**CENTRAL FOTOVOLTAICA DE DIVOR
ESTUDO PRÉVIO**

**RESPOSTA AO PARECER DA COMISSÃO DE AVALIAÇÃO RELATIVO À
FASE DE AVALIAÇÃO DA CONFORMIDADE DO EIA**

Lisboa, 20 de abril de 2023

Figura 2.1 – Locais de amostragem de flora

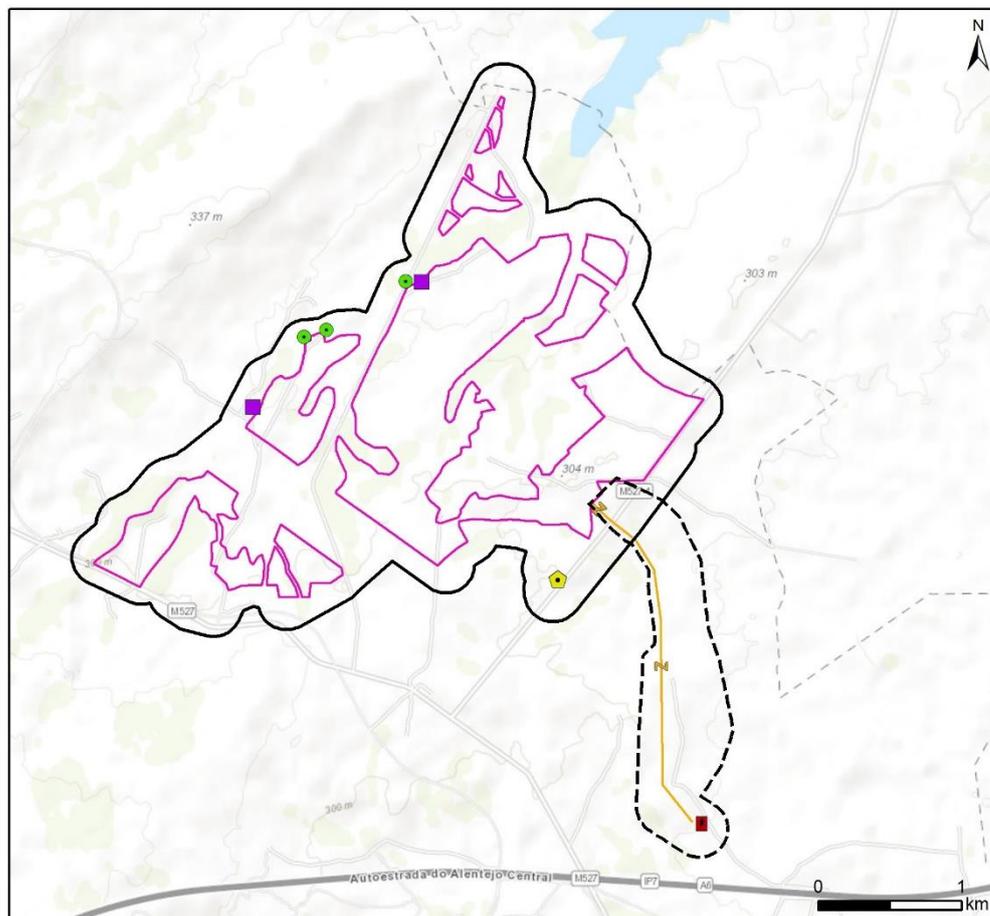
3.5.4. *Caraterizar a flora, considerando que o correto, do ponto de vista metodológico, será realizar o trabalho de campo em duas épocas distintas do ano (Outono/Inverno e Primavera/Verão), uma vez que a que foi efetuada é insuficiente. E complementar a caraterização da flora, dada a dimensão da área de estudo.”;*

Relativamente ao **ponto 3.5.4**, relativo à flora, e como acordado na reunião realizada entre o promotor e a Comissão de Avaliação do Estudo de Impacte Ambiental de Divor e as diversas comunicações posteriores, foram realizadas duas campanhas de monitorização da flora - a 22 e 23 de março e 12 e 13 de abril de 2023, de forma a serem representativas do período primavera/verão, e desta forma, poderem complementar a caracterização da flora na área do projeto, uma vez que no EIA foi realizada uma campanha representativa do período outono/inverno.

Importa referir que se considerou pertinente realizar duas campanhas representativas do período da primavera/verão, ambas no período da primavera, uma vez que com a realização de uma campanha em pleno verão não se iria efetivamente complementar a caracterização da área. Face à região onde se localiza a Central Fotovoltaica de Divor – Alentejo – é expectável que a vegetação se encontre seca, não permitindo assim a identificação de espécies, algo que se tem vindo a agravar devido aos períodos de secas atuais (situação que já tinha acontecido na fase de desenvolvimento do EIA). Acresce que, no decorrer desta campanha foram vivenciados dias de calor intenso que se sentiu a nível nacional e em especial na região do Alentejo, característicos da época de verão.

Neste sentido, as visitas de campo permitiram inventariar as espécies florísticas presentes. Foram efetuados 45 levantamentos florísticos nas unidades de vegetação mais representativas da área de estudo, sendo que, 37 foram efetuados na área de estudo da central e 8 na área do corredor da linha elétrica (Figura 2.1).

Figura 2.3 - Dormitórios de milhafre-real recenseados por Leitão & Costa (2017)

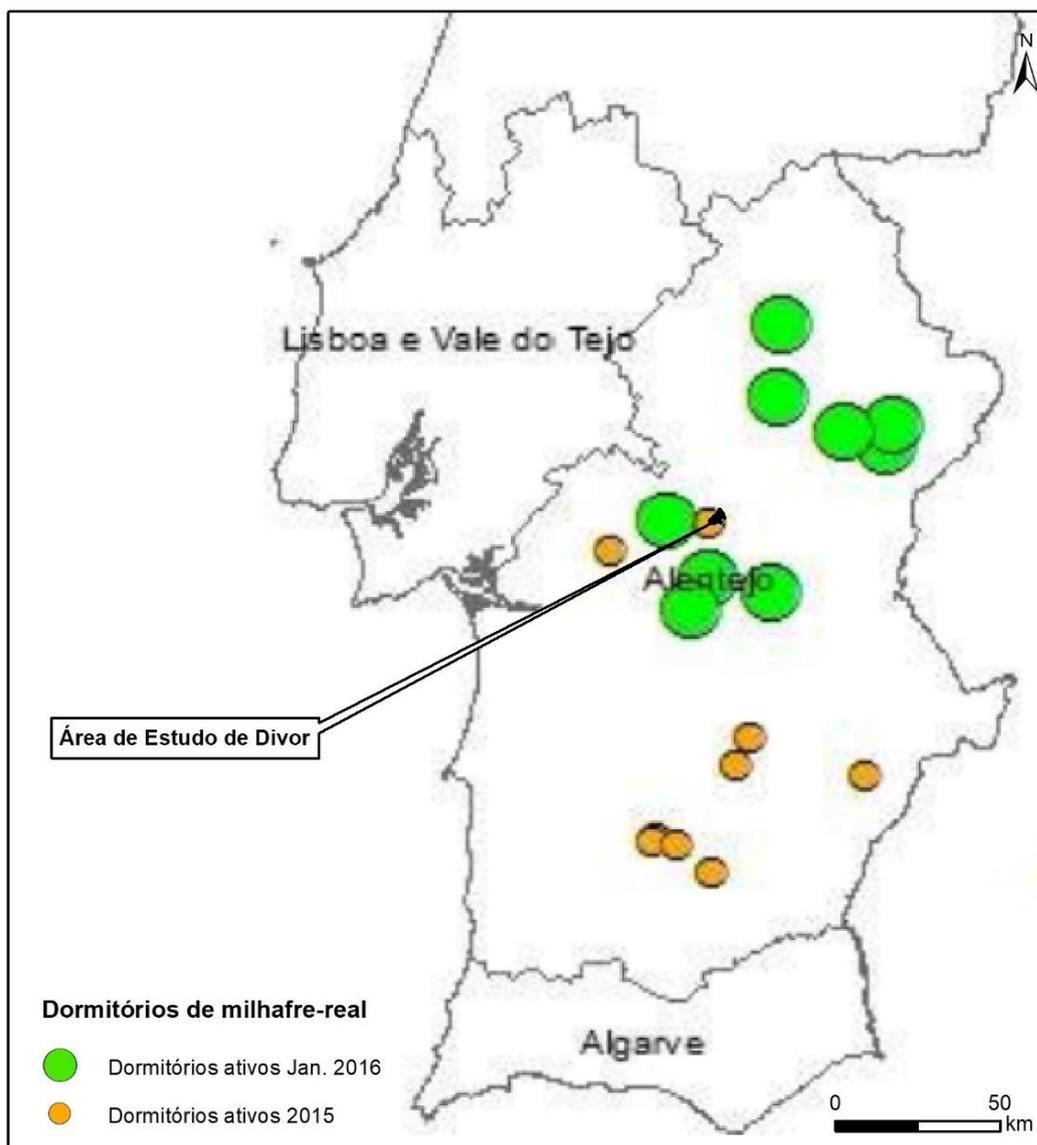
3.5.5. *Apresentar dados relativos à avifauna, nomeadamente a Prospeção dirigida ao milhafre real, a efetuar na época mais favorável (janeiro) considerando a existência de um dormitório da espécie junto à Ribeira do Divor e seus afluentes, no limite da área de estudo. Considera-se o trabalho de campo insuficiente atendendo aos valores referenciados na referida zona”;*

De forma a dar resposta ao **ponto 3.5.5**, relativo à avifauna, nomeadamente, ao milhafre, foi realizada a campanha de prospeção dirigida ao milhafre-real (*Milvus milvus*) na época mais favorável – janeiro – nomeadamente a 5 e 6 de janeiro de 2023, de forma a conseguir-se caracterizar da melhor forma a sua presença na área de influência do projeto.

Neste âmbito, e de acordo com o acordado na reunião realizada, a CA enviou para conhecimento a localização do referido dormitório junto à ribeira do Divor e seus

afluentes, o qual foi tido em consideração na caracterização desta espécie, e se apresenta na Figura 2.3. Conforme se verifica, esta informação é de caráter nacional, tendo sido detetados dormitórios de milhafre-real ativos em janeiro de 2015 na proximidade da área de estudo do projeto.

Figura 3.1 - Inventário das captações de água subterrâneas na área de estudo da Central Fotovoltaica do Divor e corredor de estudo de linha elétrica

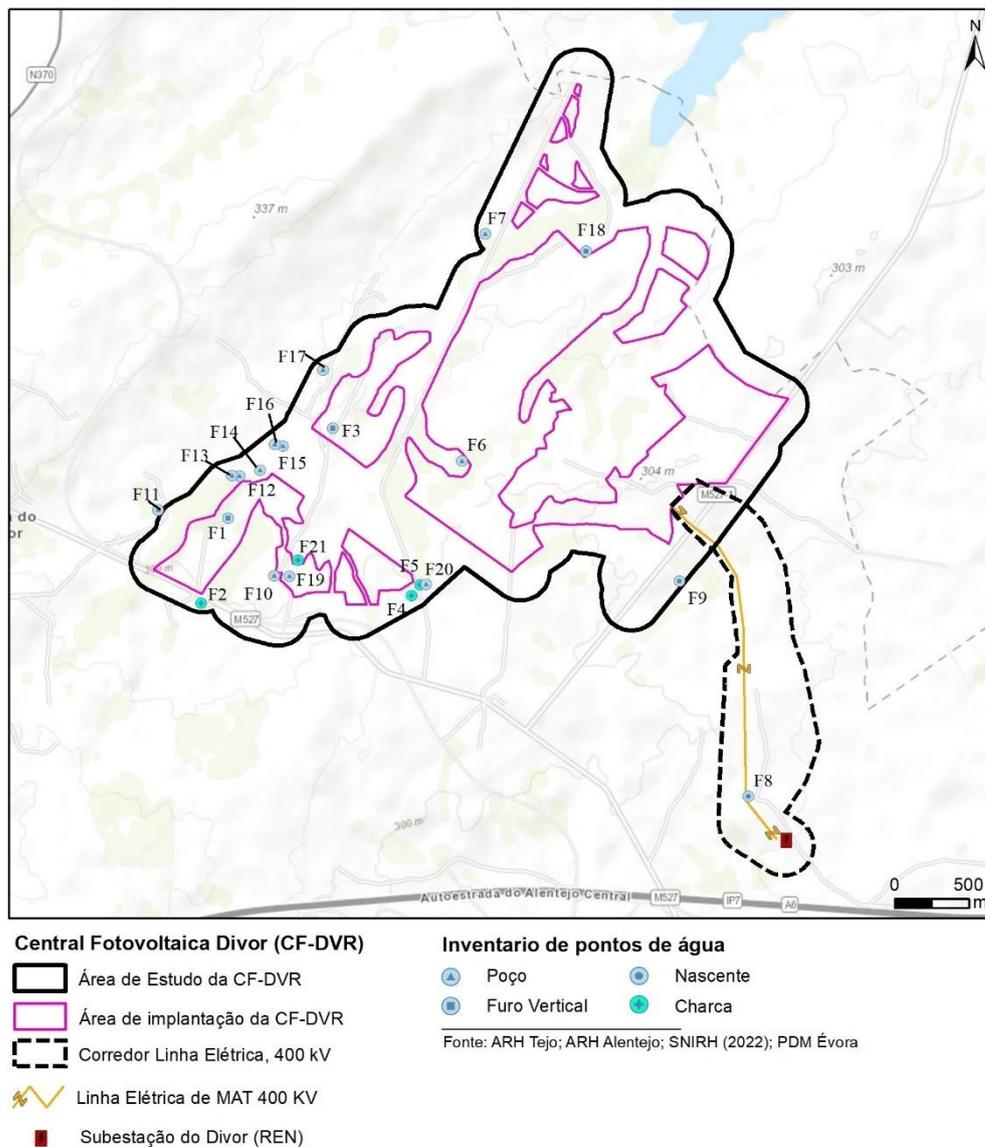
Não foi exequível identificar o poço F19 na carta militar ou na imagem de satélite. Identificou-se, próximo do local indicado pelo proponente para o poço F19, uma charca com a finalidade de rega e que se situa a cerca de 7 m do limite da central fotovoltaica e a cerca de 81 m, a jusante de uma vala técnica, tendo em conta o sentido preferencial do escoamento subterrâneo. Deve ser identificada a charca com a finalidade de rega, bem como se se pretende manter a finalidade de rega presentemente associada à mesma. Deve ser clarificado o referido quanto ao poço F19.

Relativamente poço F19 inventariado no âmbito do Aditamento ao EIA, de referir que a fonte de informação foi a Câmara Municipal de Évora, quer pela consulta do Plano Diretor Municipal do município, quer pela cedência direta das condicionantes identificadas no mesmo (ver **ANEXO II do VOLUME IV – ANEXOS**).

Uma vez que este furo não é visível na carta militar e no ortofotomapa, a Hyperion irá averiguar junto do município se ele efetivamente existe, e existindo, irá confirmar a sua localização a fim de confirmar a informação cedida pela mesma.

Em relação à charca, e de acordo com o acordado na reunião realizada, a CA enviou para conhecimento a localização e identificação da referida charca, a qual foi acrescentada ao inventário de captações de água, como ponto F21.

Neste sentido, apresenta-se o Quadro 4.24 e a Figura 4.29 do Relatório Síntese do EIA revistos em conformidade. O DESENHO 08 do **VOLUME III – PEÇAS DESENHADAS** do **VOLUME IV – ANEXOS** que apresenta o inventário de captações de água também foi revisto em conformidade.
